## BOLETIM DE SERVIÇO

**ASSUNTO:** BIELA "FRATURADA" 9.408.0.150.001.6

**OBJETIVO:** INFORMAR A ALTERAÇÃO DA BIELA CONVENCIONAL PARA A BIELA FRATURADA NA LINHA SPRINT E PROCEDIMENTO PARA REPARAÇÃO DA NOVA BIELA.

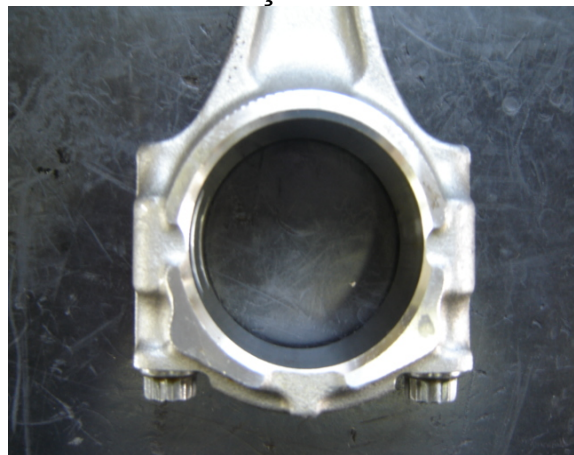
**Descrição:** a linha de motores da família Sprint passa a ser montada com a biela 9.408.0.150.001.6, conhecida como "biela fraturada".

A tecnologia de separação do conjunto capa/haste por processo de fratura garante um perfeito alinhamento e melhor ajuste entre as partes durante o processo de montagem no motor, além da redução de ruídos e vibração do conjunto. Além disso, o alojamento de montagem da bucha tem a característica trapezoidal, comunicando a montagem para todas as versões de pistão.

A intercambiabilidade entre a nova biela e o modelo antigo "convencional" não foi alterada; da mesma forma, o jogo de bronzinas permanece inalterado para a nova e antiga biela.
